ИГЛЫ АЛМАЗНЫЕ

ГОСТ 17564-85

Изменение № 1 ГОСТ 17564—85 Иглы алмазные. Технические условия

Утверждено и введено в действие Постановлением Государственного комитета СССР по управлению качеством продукции и стандартам от 28.05.90 № 1315
Дата введения 01.07.91

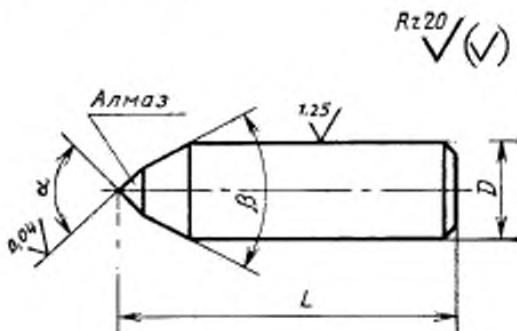
Чертеж. Заменить размер: β на β^* ; дополнить сноской: «* Размер обеспечивается инструментом».
